改善箇所説明図

不 具 合 発 生 箇 所

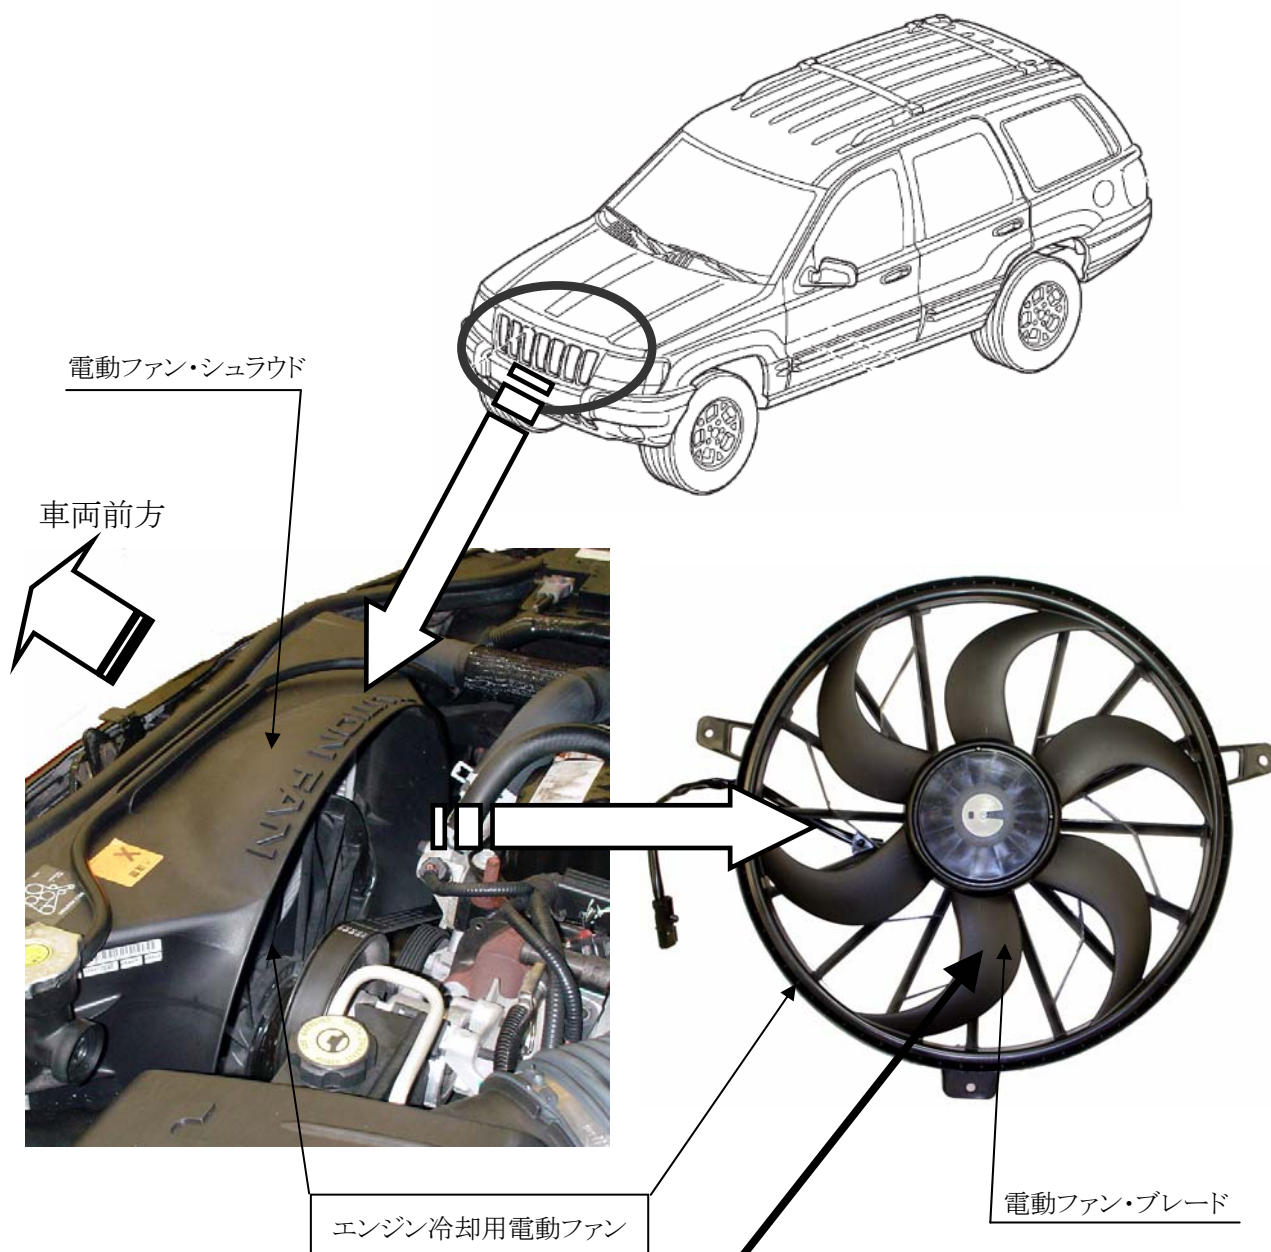
エンジン冷却用電動ファンのブレードの材質が不適切なため、強度が不足し、当該ブレードに亀裂が入るものがある。そのため、そのまま使用を続けると、亀裂が進行して破損し、最悪の場合、当該ブレードが脱落するおそれがある。

全車両、当該ファンを良品と交換する。

識別： ラジエタ・コア・サポート取り付けボルト上部に黄色ペイントを塗布する。
